Rv52 Trøym

TS-inspeksjon

Trær / beplantning

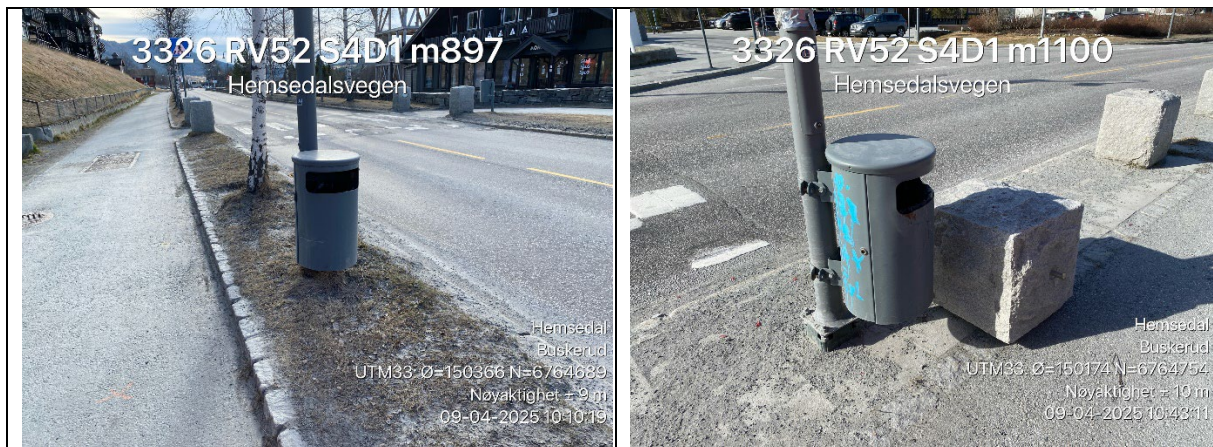
Bjørkene i trafikkdeler begynner å bli store med over 20 cm i diameter nederst på stammen. Noen av bjørkene begynner også å henge ut over trafikkareal, både for kjørende og gående.

Hovedutfordringen er at bjørkene til dels er plassert slik at de hindrer sikt både ved gangfelt og i adkomster og kryss. Flere bjørker er også plantet inntil lysmaster slik at de skygger for belysningen i vekstsesongen. Spesielt vil dette være et problem i høstmørke før løvfall.

Det anbefales at en vurderer hugging av bjørkene, og i alle tilfeller bør de som hindrer sikt og/eller som skygger for veglys hugges. Det er også viktig å ta med i vurderingen at bjørkene om få år vil bli forholdsvis store, og at de vil hindre sikt ytterligere. Uten beskjerping vil de samtidig bidra til strekningen vil virke mindre oversiktlig ved at de vil bli hengende ut i kjørebanelen og over gangarealer / fortau.
